Mission régionale d'autorité environnementale
ÎLE-DE-FRANCE

**Avis délibéré
sur le projet de plan local d'urbanisme (PLU)
de Créteil
à l'occasion de sa modification**

N°MRAe APPIF-2024-080
du 24/07/2024

Figure 7 : Positionnement des points de mesures et résultats des niveaux sonores sur le site Boule (source: notice de présentation, p.80)

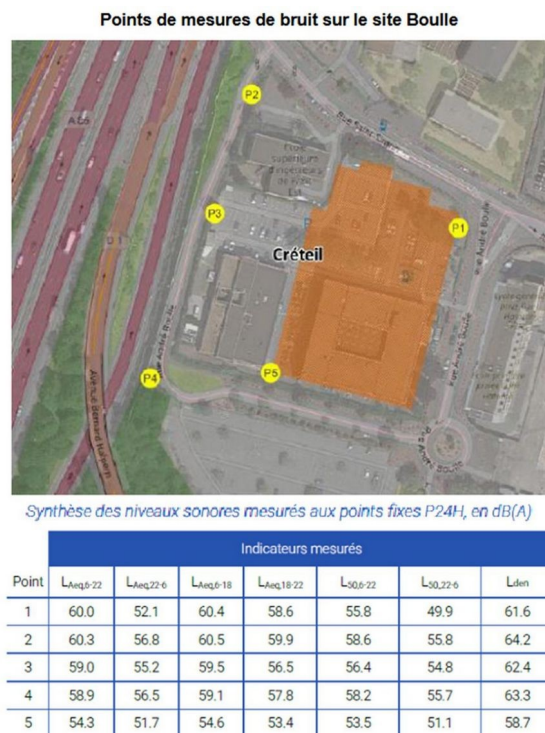
Pour l'Autorité environnementale, ces études de courte durée ne sont pas représentatives du niveau sonore. Il convient de réaliser des mesures acoustiques pendant une période suffisamment longue pour être représentative de l'ambiance sonore du site, y compris la nuit, afin de mieux caractériser l'environnement sonore. Les valeurs mesurées sur le secteur Boule montrent des niveaux sonores compris entre 59 dB(A) et 61 dB(A) en journée et sur le secteur Chemin des Mèches, entre 66 dB(A) et 70 dB(A) en journée et 63,5 et 67,5 dB(A) la nuit (figures 7 et 8).

La modélisation ayant été effectuée à partir d'un calage du modèle insuffisant eu égard à la durée des mesures, elle devra être reprise. Par ailleurs, il est nécessaire d'appréhender le bruit perçu dans les étages, compte tenu de la hauteur du merlon acoustique.

- approfondir la caractérisation de l'environnement sonore des secteurs de plan masse n°23 et 24, en s'appuyant sur des mesures acoustiques effectuées pendant une durée suffisamment longue pour être représentative et reprendre la modélisation en calant le modèle sur ces nouvelles mesures ;
- définir et renforcer les mesures prévues pour éviter ou réduire l'exposition des populations au bruit en retenant les valeurs limites de l'OMS comme cibles à ne pas dépasser dès lors qu'elles constituent la référence pour la prise en compte des effets du bruit sur la santé, y compris fenêtres ouvertes et dans les espaces de vie extérieurs ;
- définir des indicateurs de suivi du bruit permettant de vérifier l'efficacité des mesures prévues dans le cadre de la modification du PLU au regard des niveaux sonores effectivement mesurés sur site, y compris fenêtres ouvertes.

Figure 10 : Représentation en 3D du volume du programme résidentiel situé sur le secteur Chemin des Mèches (source: notice de présentation, p. 47)

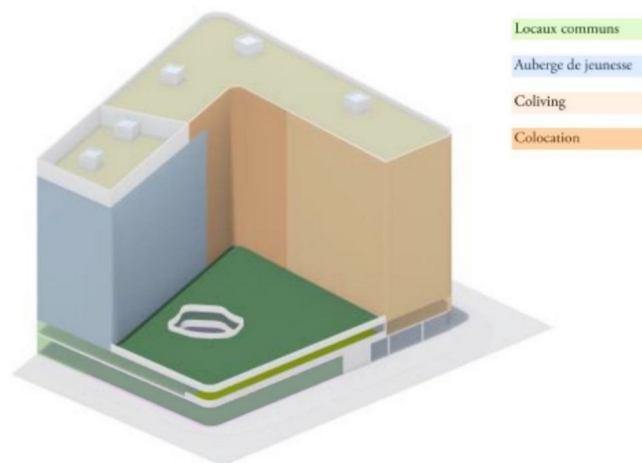
Le dossier aborde très succinctement les effets de la création des deux nouveaux secteurs de plan masse sur le paysage, bien que le niveau d'enjeu relatif à l'insertion paysagère des projets soit qualifié de fort (notice de présentation, p.59). Les formes urbaines sont illustrées par une vue axonométrique pour le projet immobilier situé sur le secteur Boule (figure 9) et par une représentation en 3D pour le programme résidentiel prévu sur le sec-

Pour l'Autorité environnementale, l'évaluation environnementale devrait comporter une analyse paysagère de l'état initial et de l'état projeté, permettant d'appréhender l'insertion urbaine des volumétries autorisées par les deux nouveaux secteurs de plan masse en vue de permettre aux riverains et aux futurs habitants et usagers de s'approprier le projet.

(9) L'Autorité environnementale recommande de compléter le dossier par une analyse paysagère afin d'appréhender l'insertion urbaine et paysagère des deux secteurs de plan masse, depuis une vue proche ou lointaine.
